PROVINCIA AUTONOMA DI TRENTO
COMUNE DI MEZZANO

VARIANTE anno 2023

P.E.M. (PIANO BAITE) SCHEDE MODIFICATE

PEM – PIANO BAITE : SCHEDE MODIFICATE

area omogenea	MEZ 07	edificio n. 018	c. c. MEZZANO	particella .687/33	riferimenti fotografie	DAL MEZ0701801 AL MEZ0701811
---------------	---------------	------------------------	----------------------	---------------------------	------------------------	-------------------------------------

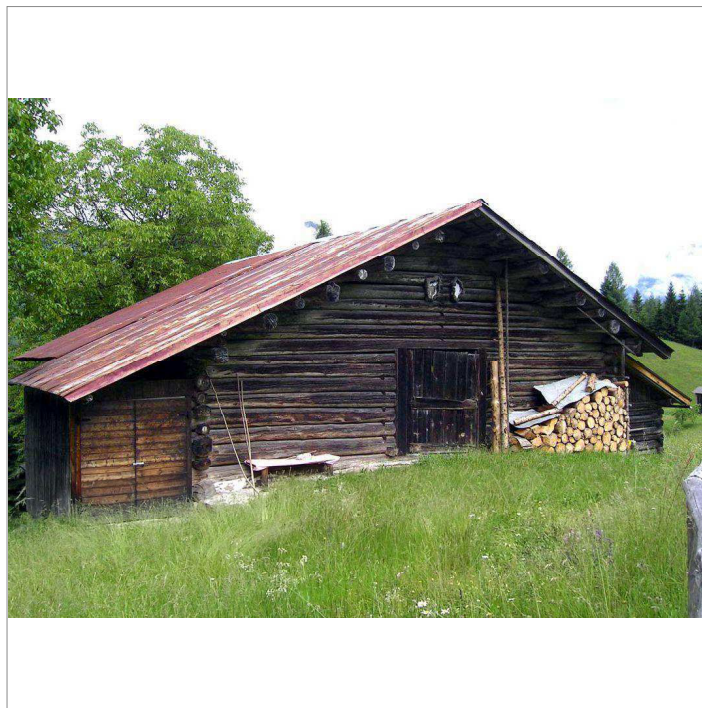
Rimozione della superfetazione su prospetto 2 (fianco) con possibilità di raggiungere il tipo C2d, tramite addizione di nuovo corpo aggregato interamente in legno.

L'intervento prevede la rimozione della superfetazione su prospetto 1 (fronte a valle).
